## Prüfung des äußeren Blitzschutzsystems

<b>Auftraggeber:</b>	Herr Mustermann, Musterfirma, Musterheimer Str. 110, 69999 Musterheim		
<b>Objekt, Ort :</b>	Mehrfamilienwohnhaus Musterstraße 1/2, 69997 Musterstadt		
<b>Prüfer:</b> O. Volkmann	<b>Begleiter:</b> --	<b>Funktion:</b> --	
<b>Letzte Prüfung:</b> --	<b>Aktuelle Prüfung:</b> 31.10.2013	<b>Nächste Prüfung:</b> 10.2015

**Bild 1, Bsp.:** Stahlstützen der Balkonkonstruktion ohne Fußpunkterdung

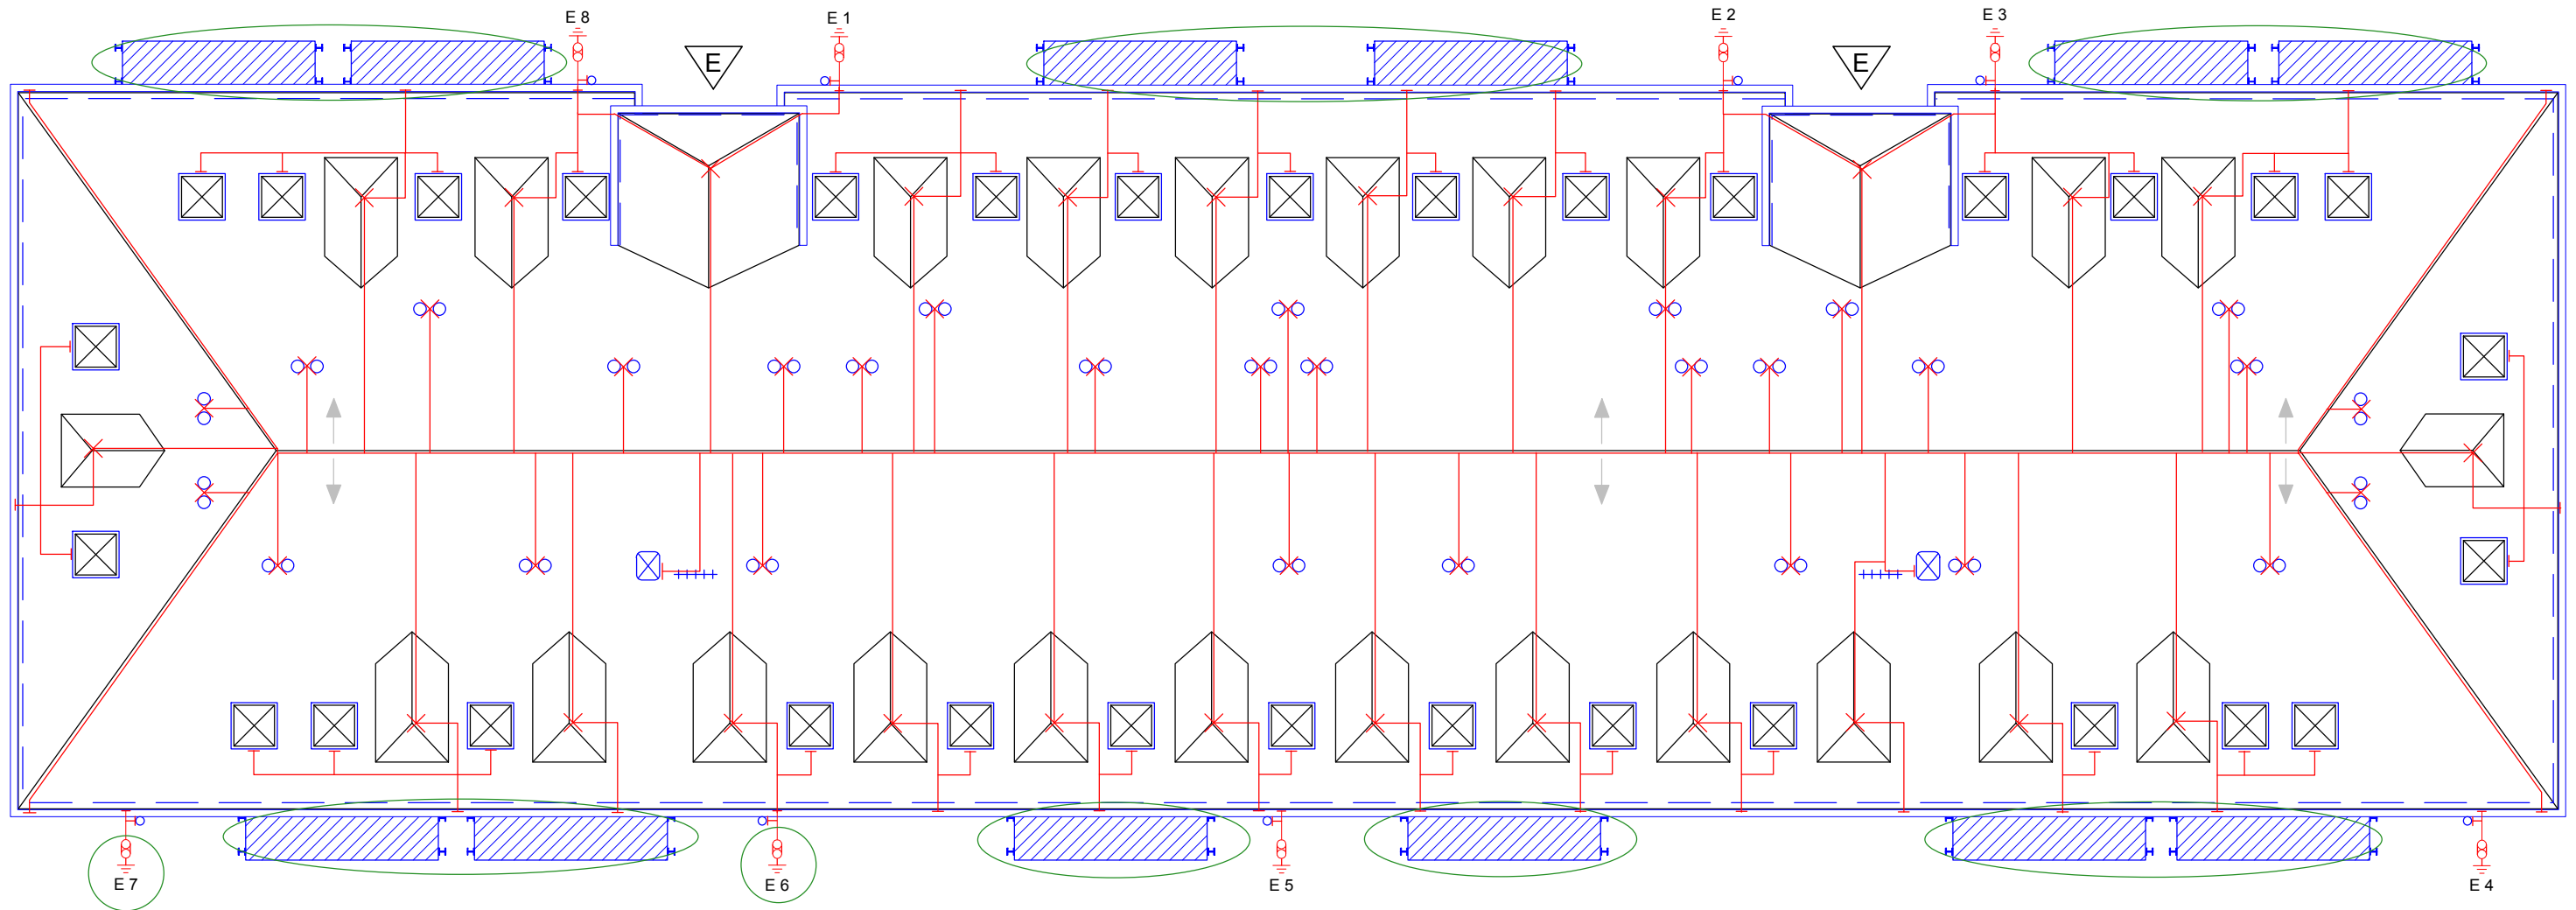
3. Die gemessenen Widerstände der Erder **E 6** und **E 7** liegen deutlich über dem erlaubten **Höchstwert von 10 Ω**. Die Erder müssen durch Edelstahl-Tiefenerder ersetzt werden, so dass **Messwerte kleiner/gleich 10 Ω** erreicht werden.
4. Die Stahlkonstruktionen der Balkone besitzen keine Fußpunkterdung (**Bilder 1+2**). Alle 12 Balkone müssen mit Fußpunkt-Erdern nachgerüstet werden.
